Keuringsverslag van een elektrische laagspanning- en zeer lage spanningsinstallatie

NIET CONFORM

Straatnaam	Heistraat
Huisnummer	68
Busnummer	
Postcode	9190
Gemeente	STEKENE
Land	België

Controlebezoek van een oude huishoudelijke elektrische installatie van een wooneenheid bij verkoop op vraag van de verkoper volgens (KB 08/09/2019) - AREI Boek 1- 8.4.2. en 8.2.1. en 4.2.4.3.

Afbeelding schakel- en verdeelbord:

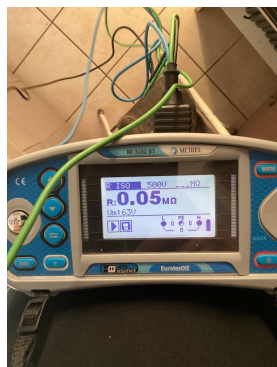
Visueel nazicht (algemeen)	NOK	Directe aanraking	NOK	Indirecte aanraking	NOK
Aansluitingen	OK	schema in bijlage door Aceg vzw	NA		
Equipotentiale verbindingen	NOK	Doorsnede geleiders	OK		
Continuïteit	NOK	Verlichting / toestellen	OK

- 12.01 De waarde van de isolatieweerstand van één of meerdere stroombanen is kleiner dan 0,5M ohm - kring G (Boek 1 Onderafdeling 6.4.5.1.)
- 12.03 Eén of meerdere differentieelstroombeschermingsinrichtingen werken niet met testknop en/of stroominjectie. (Boek 1 Onderafdeling 6.5.7.2)

- 15.09 De genaakbare, naakte onder spanning staande delen zijn onvoldoende afgeschermd. (Boek 1 Afdeling 5.1.4. en 4.2.2.3.)
- 16.01 Een verzegelbare differentieelstroombeschermingsinrichting dient geplaatst te worden aan het begin van de installatie. (Boek 1 Onderafdeling 4.2.4.3.)

- 17.09 De geplaatste vermogensschakelaars mogen niet gebruikt worden in huishoudelijke installaties. (Boek 1 Onderafdeling 5.3.5.5.e.)
